STACY設工認（実験用装荷物の製作及びデブリ模擬炉心の新設）
に係るコメント回答について

受検炉心の配列パターン例

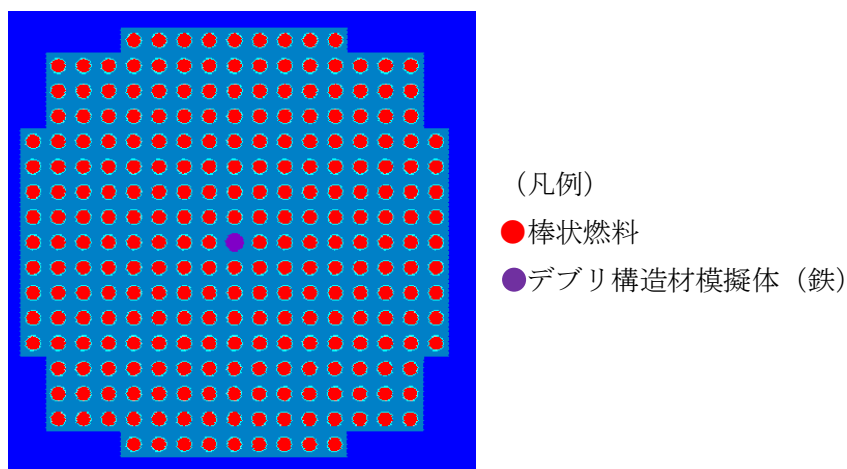
使用前事業者検査の炉心をどう考えているか、受検炉心を載せたほうがいいのか。

No. 29の回答を踏まえ、現有の棒状燃料400本以下で構成できる受検炉心として、格子間隔1.5 cm、実験時及び定期事業者検査時の典型的な（反応度効果が測定しやすく、臨界調整がしやすい）基準水位として狙う水位約90 cmにおいて臨界になると予想される棒状燃料約260本を配列し、その中央の棒状燃料1本をデブリ構造材模擬体（鉄）と置換することを計画している。これは、コンクリートよりも鉄の方が安全板の効果が下がる傾向があるため、鉄を選定する。また、本数についてはNo. 29の回答のとおり1本とする。
